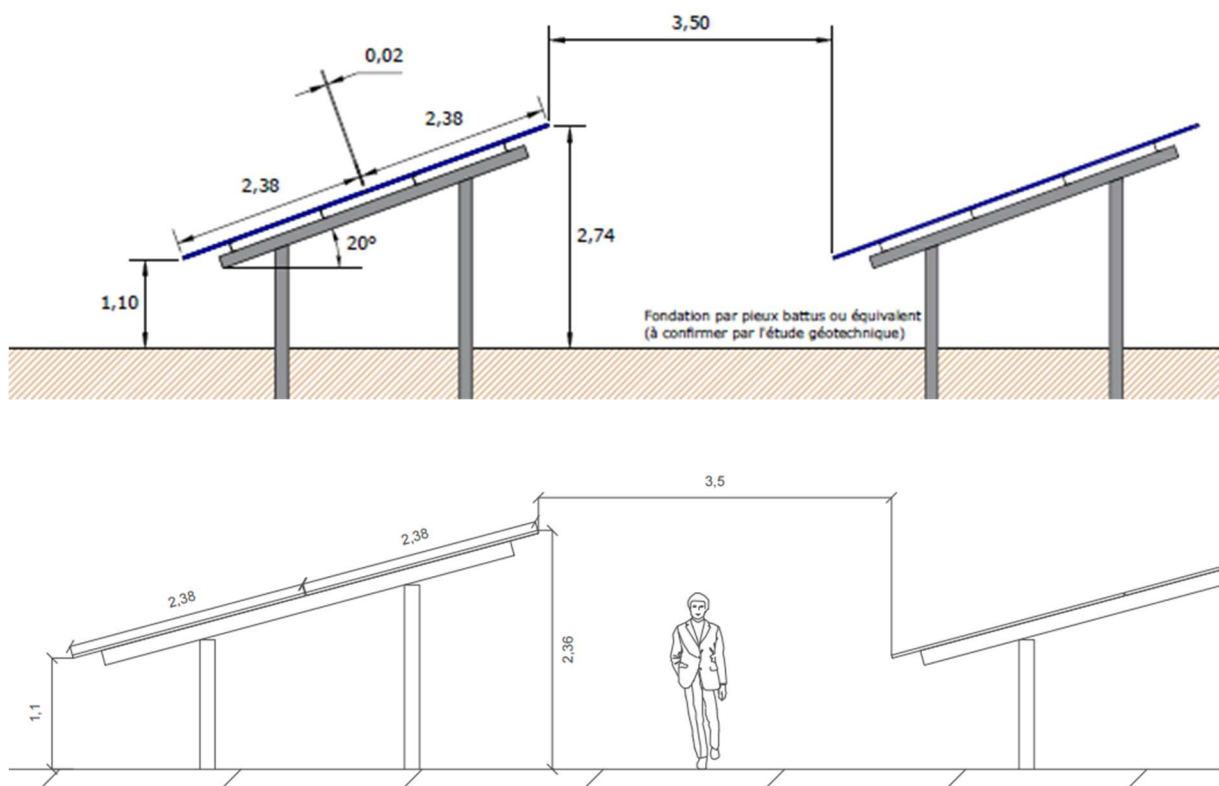
- plan de masse du projet et le tracé du raccordement envisagé.

Distance d'implantée de la clôture vis-à-vis du boisement sera et à quelle distance de la clôture seront implantés les premiers panneaux

Nous ne disposons pas à date de ce type de représentation fine du projet nécessitant de faire appel à des prestataires externes et donc à des coûts que notre structure n'est pas en mesure de porter pour un projet en phase de demande de cas par cas. Aussi, je vous adresse en pièce jointe un pré-plan de calepinage qui nous sert à qualifier le projet et à simuler un pré rendu

visuel – cette représentation n'intègre pas le poste électrique ainsi que la possible citerne incendie (si demandée par le SDIS) et prend en compte un espacement de minimum 4 ml entre la clôture et les tables de panneaux photovoltaïques.

Le raccordement électrique de la centrale au réseau public de distribution d'électricité se fera sur le câble HTA aérien présent au Nord-Ouest de la parcelle du projet. Un câble de raccordement d'environ 220 ml sera posé par le gestionnaire du réseau sous l'accotement le long de la voirie (solution de raccordement qui sera confirmée par ENEDIS une fois l'autorisation d'urbanisme obtenue).

La clôture ajourée anti-intrusion rigide de 2 m comprenant des passages de faune sera installée en limite de propriété. Un chemin périphérique de 4 à 6 m sera créé entre la clôture et les tables photovoltaïques et ceci selon les recommandations du SDIS.
